Informe Consolidado de Solicitud de Aclaraciones, Rectificaciones y/o Ampliaciones Complementario a la Declaración de Impacto Ambiental del Proyecto "Parque Eólico Culenco"

Nombre del Titular : PLAN 8 Energía Infinita Ltda
Nombre del Representante Legal : Claudio Enrique Cortes Bustos
Dirección : Cochrane N° 639 Oficina 126

El presente Informe Consolidado de Solicitud de Aclaraciones, Rectificaciones o Ampliaciones a la Declaración de Impacto Ambiental del proyecto "Parque Eólico Culenco", contiene las observaciones generadas en virtud de la revisión de la Adenda.

Imagen presentada en la observación ciudadana:

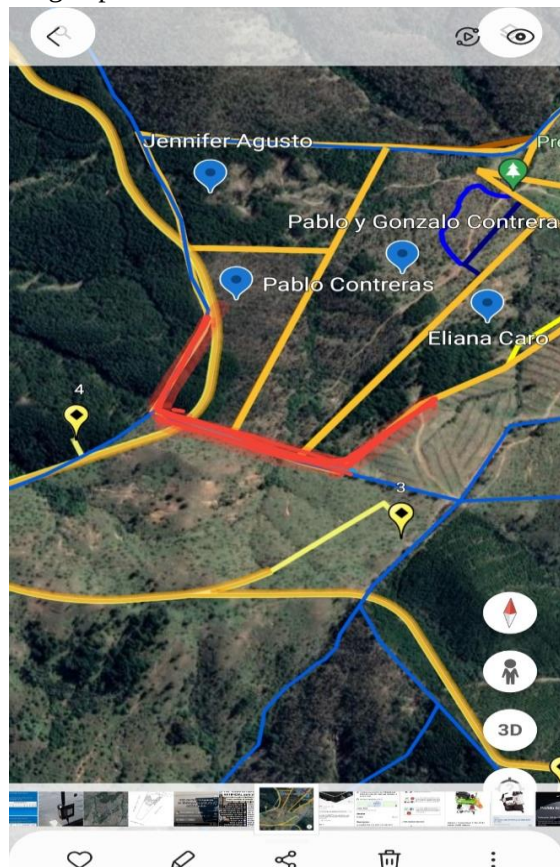
Mi nombre es Pablo Contreras Espinoza. Adjunto captura ubicación aeros número 3 y 4 los cuales deben alejarse de la línea roja. En la captura salen nombres de los propietarios mayoría de los cuales no queremos aeros bajo ninguna condición, como repito, ya que no nos favorece. Sino por el contrario convertirá nuestras propiedades a valor de basura.
